BULLETIN D'INFORMATION SUR LES NORMES DE CONSTRUCTION ET D'ENTRETIEN ROUTIER

Tome V – Signalisation routière
26^e mise à jour

Tome VIII – Dispositifs de retenue

Tome VIII – Dispositifs de retenue
6^e mise à jour

Figure 8 – Dispositif de protection mobile.

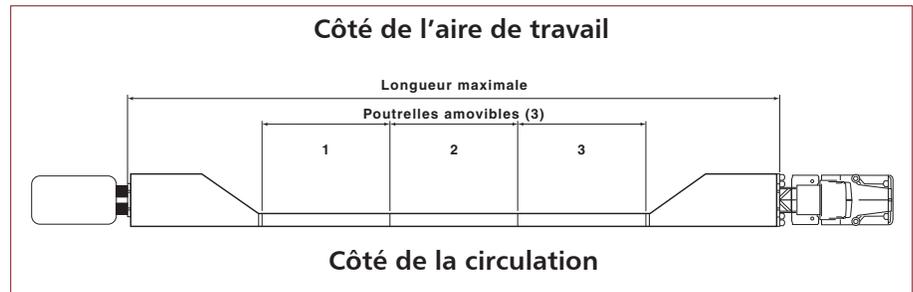
Un nouveau dispositif de retenue pour chantiers a été introduit à la norme. Il s'agit du dispositif de protection mobile (DPM), dont les caractéristiques sont décrites à la section 5.6.4 « Dispositif de protection mobile ». À noter que l'introduction du DPM a fait l'objet d'une norme provisoire qui a été publiée en mai 2018 avant d'être intégrée à la norme.

Le DPM est un dispositif de retenue latéral conçu sous la forme d'une semi-remorque pouvant être configuré de manière à protéger une aire de travail exposée à la circulation. Du côté de la circulation, le DPM comporte une paroi destinée à retenir et à rediriger un véhicule en perte de maîtrise, à la manière d'une glissière de sécurité semi-rigide, alors que du côté opposé, il comporte un espace semi-fermé destiné à délimiter l'aire de travail et à protéger les travailleurs qui s'y trouvent (figure 8). Il est à noter qu'un complément d'information relatif au DPM a été ajouté à l'annexe D.
